**Modulo per la presentazione delle osservazioni per i piani/programmi/progetti sottoposti a procedimenti di valutazione ambientale di competenza statale**

**Progetto di un impianto eolico, denominato "Serra Palino" composto da 8 turbine da 6 MW ciascuna, per un totale di 48 MW, da realizzarsi nei comuni di Sant'Agata di Puglia (FG) e Candela(FG), con opere connesse da realizzarsi nei comuni di Sant'Agata di Puglia, Candela, Ascoli Satriano e Deliceto, tutti ricadenti in Provincia di Foggia**

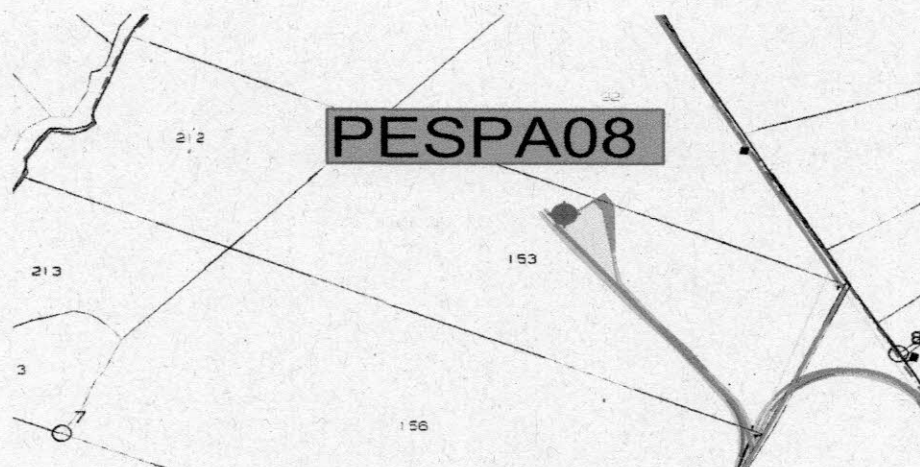
notevole impatto sui terreni interessati e sulla produttività locale, e tale aspetto non viene esplicitato in maniera chiara. Nel progetto saranno impiegati terreni adibiti a seminativi, ed in particolare le piazzole degli aerogeneratori, le strade e la Stazione Utente occuperanno complessivamente circa 30.000 m<sup>2</sup>. Pertanto un tale valore non deve essere sottovalutato, in quanto trattasi di suolo sottratto ad un settore fortemente penalizzato ed attualmente in crisi come l'agricoltura. La vocazione agricola dell'area individuata rende incompatibile la scelta del collocamento degli aerogeneratori di progetto con l'unica fonte di reddito per la popolazione locale.

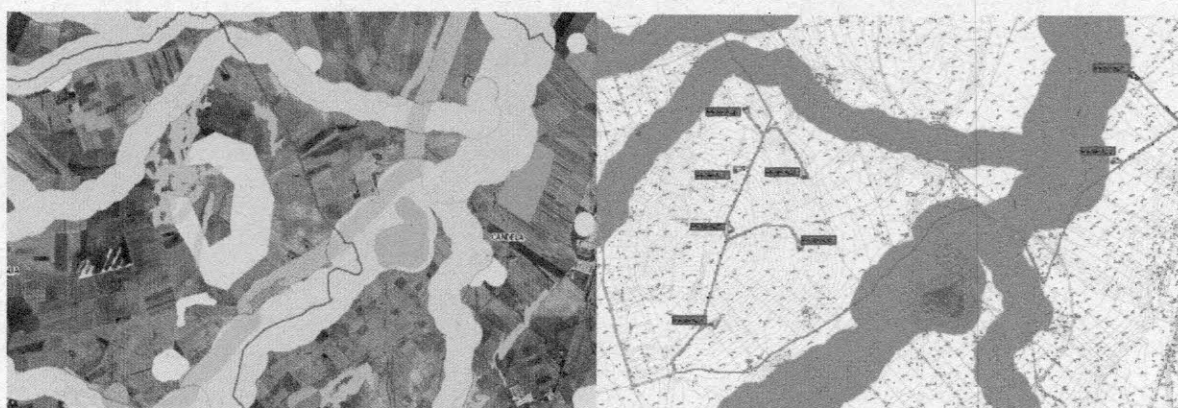
L'analisi vincolistica denota una parziale sovrapposizione delle opere di impianto con alcune aree di pregio elencate all'interno del PPTR Puglia:

- Parte del cavidotto MT presenta interferenze con il Regio Tratturello Cervaro, Candela, Sant'Agata, con la fascia di rispetto di 150 m del reticolo idrografico del Torrente Carapelle e Calaggio e con i versanti. Inoltre, si segnala che alcuni tratti del cavidotto MT ricadono in area a pericolosità geomorfologica PG2;
- La SSE ricade all'interno dell'area buffer di un bene archeologico, il che la rende incompatibile con le NTA del PPTR;
